Technische Mitteilung PARATEC NEXT/NEXT CENTURY Tandem 1/2018

Gültig ab: 18.10.2018

Abb.1 Drogue mit POD

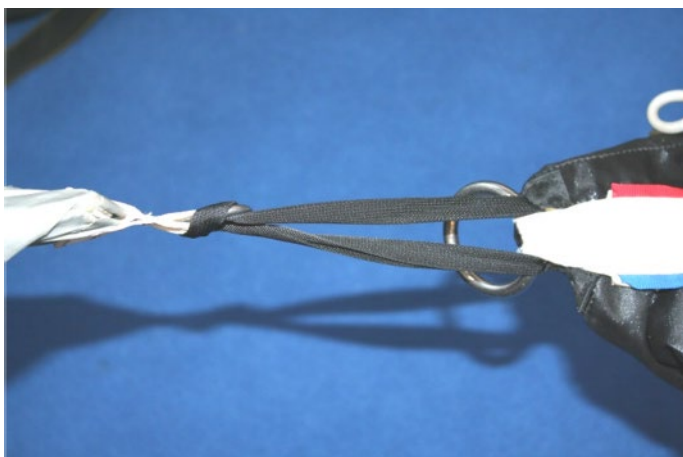
Bei einem Tandemsprung kam es zum Einhaken des Ringes der Drogue- Verbindungsleine in die Verbindungsschleufe von POD und Hauptkappe (siehe Abb.1 und 2), verursacht durch Spiraldrehungen beim Kappenflug. Daraus resultierte eine Beeinträchtigung der Flug- und Flareigenschaften der Kappe.

Offensichtlich waren während der Spiralkurven POD und Verbindungseine auf die Oberseite der Kappe gefallen und der Ring hatte sich in der Befestigungsschleife des POD verhakt. Diese „Verankerung“ des Ringes war Ursache für die Füllung / Entfaltung des Drogues.

Es ist das erste bekannte Vorkommnis dieser Art beim Betrieb des NEXT / NEXT CENTURY Tandems seit dessen Markteinführung im Jahr 1990. Bauart und Größe der Schleife sind seitdem unverändert. PARATEC empfiehlt, die Verbindungsschleife nach Anbringung des POD durch zwei Wachsfadenstiche gemäß Bebilderung in Abb.3 und Abb.4. zu verschließen. Die Enden des Fadens sollen nach Anbringung des Chirurgenknoten zwischen den beiden Lagen des schwarzen Typ IV Bandes liegen. Ein Hängenbleiben des Ringes in einer ähnlichen Situation wird durch diese Maßnahme ausgeschlossen.
